Nr sprawy: **WZP.271.4.2025.E**

Oznaczenie postępowania: **Wykonanie robót budowlanych polegających na termomodernizacji i przebudowie budynku Przedszkola nr 66 przy ul. G. Zapolskiej 16 w Bydgoszczy**

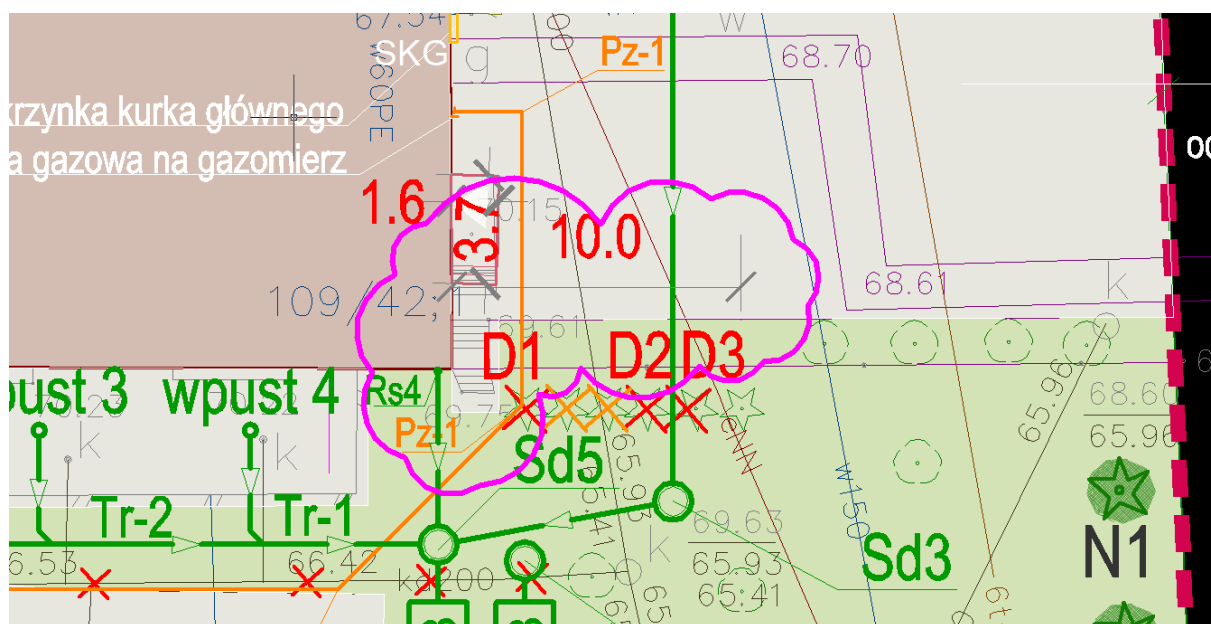
Prosimy o oznaczenie na PZT jaka część ogrodzenia z furtką (1szt) i podwaliną oraz schodki terenowe, betonowe przy północno-wschodnim rogu budynku są do demontażu.

Zamawiający informuje, że chodzi o schodki i ogrodzenie przy północno-wschodnim rogu budynku. Przewiduje się demontaż (i odtworzenie) ogrodzenia w związku z budową instalacji. Szacowana długość ogrodzenia do odtworzenia to 12mb. Poniżej szkic i zdjęcie
